Изменение № 1 ГОСТ 14757—81 Стеллажи сборно-разборные. Типы. Основные параметры и размеры

Утверждено и введено в действие Постановлением Государственного комитета СССР по стандартам от 25.06.87 № 2426

Дата введения 01.01.88

Черт. 1

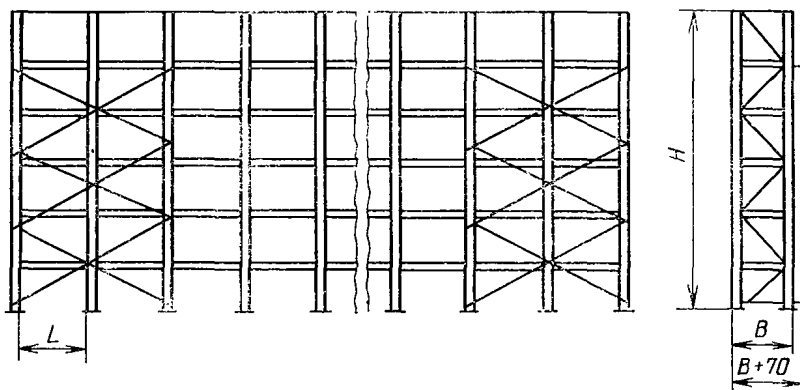
Пункт 3. Заменить значения: 900, 1300, 1400, 1800, 2000, 2700 на 950, 1350, 1450, 1850, 2050, 2750; 450, 650, 850, 950, 1300 на 500, 700, 900, 1000, 1350.

Чертеж 1 заменить новым:

Черт. 2

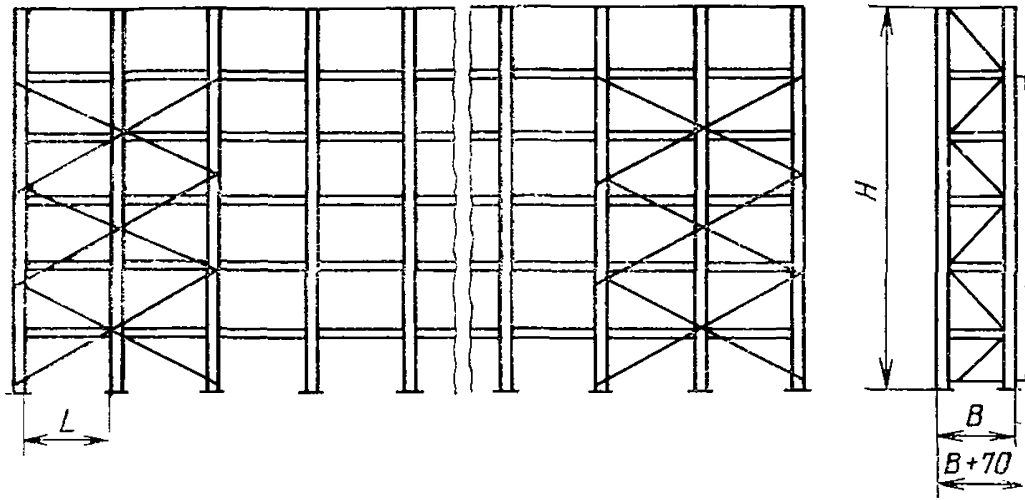
Пункт 4. Заменить значения: 700, 900, 1300, 1800 на 750, 950, 1350, 1850;
450, 650, 850, 950, 1300 на 500, 700, 900, 1000, 1350.

Чертеж 2 заменить новым:
